改善箇所説明図

シフトレバー

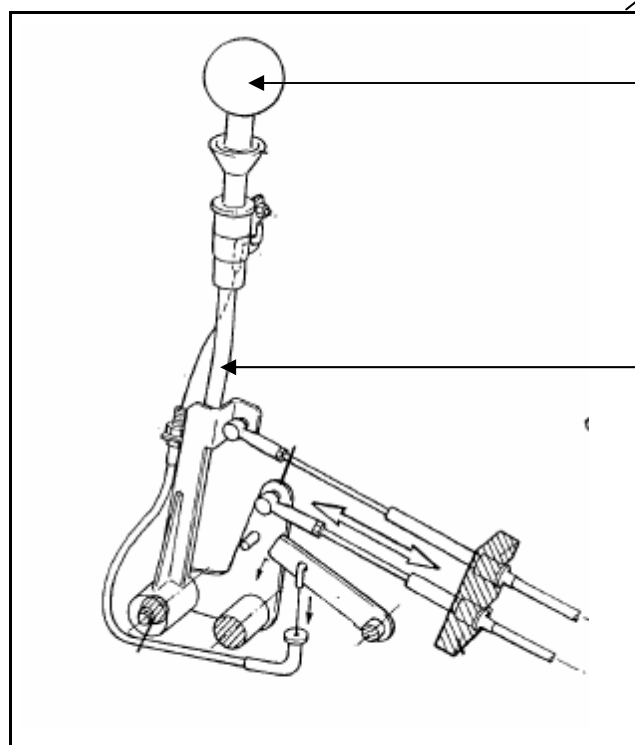
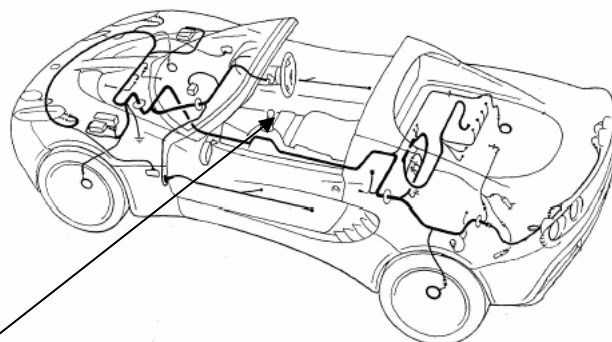
基準不適合箇所

シフトレバーの強度が不足しているため、シフトレバーに強い操作力が加えられると当該レバーが曲がることもある。そのため、そのまま使用を続けると、最悪の場合、当該レバーが折損し変速操作が出来なくなるおそれがある。

シフトノブ前面のグラブネジに赤い
点で印をつける

改善の内容：全車両、シフトレバーを対策品に交換する。
(対策前 対辺径8.0mm 対策後 直径12.0mm)

識別：シフトノブ前面のグラブネジに赤い点で印をつける。
